**PREVOST**ENREGISTRÉ - REGISTERED
ISO 9001 & ISO 14001**CAMPAGNE
DE
RAPPEL**

Cr10-19

DATE : MAI 2010	SECTION : 23-Accessoires
SUJET : BOUCLE DE CEINTURE DE RETENUE DU SYSTÈME D'ÉLEVATION DE FAUTEUILS ROULANTS RICON F9TF

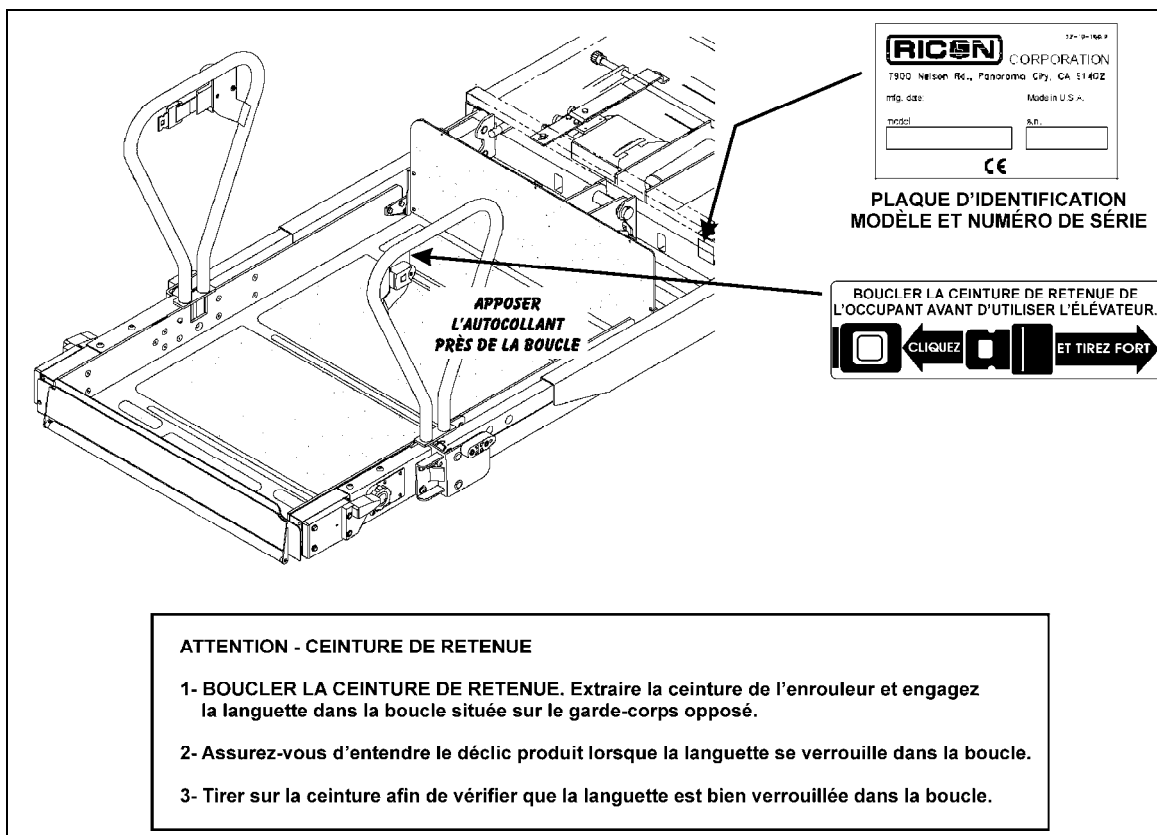
Prevost demande à ses clients d'effectuer le correctif exigé par le rappel de Ricon, c'est-à-dire, d'apposer un autocollant sur le garde-corps, près de la boucle.

Avisez les opérateurs du système d'élévation de fauteuils roulants de s'assurer que la ceinture soit adéquatement bouclée tel que démontré sur l'image plus bas. Un DVD est disponible pour la formation si nécessaire. Noter qu'il s'agit d'un produit Ricon et qu'il n'est disponible qu'en anglais seulement.

1. Validez que votre système d'élévation de fauteuils roulants Ricon est le modèle **F9TF** et qu'il est bel et bien visé par la campagne de rappel à l'aide de la liste ci-haut. Si le numéro de série de votre système ne se trouve pas sur cette liste, alors ne pas considérer ce rappel. Si par contre, le numéro de série de votre système se trouve sur cette liste, vous devez alors commander et apposer l'autocollant #864194 « Cliquez et tirez fort ». **Prendre en note le numéro de série de votre système d'élévation de fauteuils roulants Ricon car vous devrez nous le fournir avec votre demande de remboursement.**
2. Apposer l'autocollant sur le garde-corps, près de la boucle. Ne pas apposer l'autocollant directement sur la ceinture.
